**Avis délibéré  
de la Mission régionale d'autorité environnementale  
Provence-Alpes-Côte d'Azur**

**sur le projet de poursuite de l'exploitation de l'Ecopôle de  
l'Etoile (comprenant une installation de stockage de déchets  
non dangereux) à Septèmes-les-Vallons (13)**

**N° MRAe  
2021APPACA44/2891**

Avis du 13 août 2021 sur le projet de poursuite de l'exploitation de l'Ecopôle de l'Etoile (comprenant une installation de stockage de déchets non dangereux) à Septèmes-les-Vallons (13)

Figure 5: localisation de la mesure d'évitement de la station de Germandrée à allure de pin  
Source : étude d'impact.

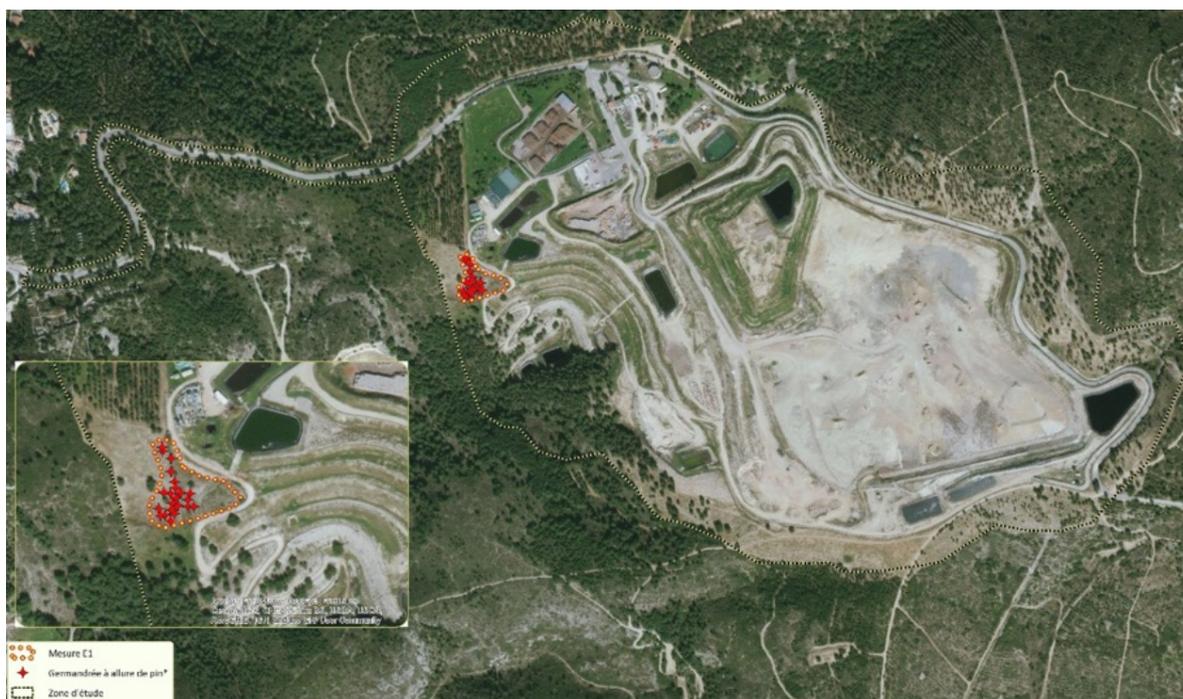
L'étude d'impact prévoit (p.272) un suivi pluriannuel de « l'efficacité de la mesure d'évitement de la station de Germandrée à allure de pin<sup>36</sup> », au regard de deux indicateurs : la surface d'occupation de la station et l'estimation du nombre d'individus.

Concernant les mesures de la séquence ERC, le dossier ne précise pas les objectifs de moyens (de mise en œuvre) et de résultats (de l'efficacité) des mesures ; il ne définit pas d'indicateurs de suivi pour mesurer l'état de réalisation de la mesure, ne propose pas de protocole de suivi (méthodes) et ne précise pas la durée<sup>37</sup> du suivi. De plus, il est nécessaire de préciser les actions qui seront mises en œuvre en cas de non atteinte des objectifs.

**La MRAe recommande de compléter la définition des modalités de suivi de la mesure d'évitement de la station de Germandrée à allure de pin (objectifs de moyens et de résultats, indicateurs de suivi pour mesurer l'état de réalisation, protocole, durée et actions mises en œuvre en cas de non atteinte des objectifs).**
